焼却設備 クレーンにおけるアンカーボルトの検査上の問題について

1. NRA 殿ご指摘事項

## 金属拡張アンカーボルト

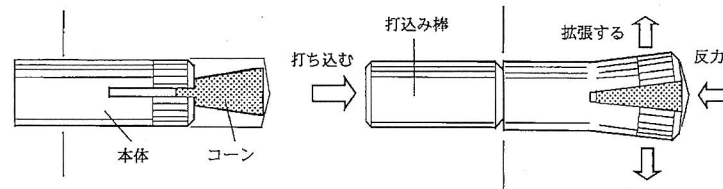
**【NRA 殿ご指摘】**  
 金属拡張アンカーボルトと記載あるが、アンカー（めねじ形）の場合は、ボルト部は金属拡張機能を有していない。記載を適正化すべきではないのか？

**【NRA ご指摘】**  
 設工認の記載では“アンカーボルト”となっているが、アンカー（めねじ形）の場合は、“取付ボルト”と記載すべきではないのか？

**【NRA 殿ご指摘】**  
 施工図の部品表では、床に固着させる部分のアンカー（めねじ形）を“アンカーボルト、材料：□□□□、アンカーに取り付けるボルトを□□□□、材料：□□□□と記載されている。両者の材料が異なっているため、設工認の材料一覧に両方記載する必要があるのではないのか。

**【MNF 回答】**  
 設工認では据付に用いるボルトをアンカーボルトと呼んでいる。めねじ形かおねじ形かの識別は機器図では行っていない。

**【MNF 回答】**  
 設工認では据付に用いるボルトをアンカーボルトと呼んでいる。ボルトであるのでおねじを示している。

**【MNF 回答】**  
 アンカーボルトの評価では、材料が関連するのはおねじ形、めねじ形問わず、ボルトであるおねじ側が対象となる。おねじ形、めねじ形問わず、コンクリートの損傷による許容引抜力は材料に依存しないので、めねじの材料を特定する必要はない。
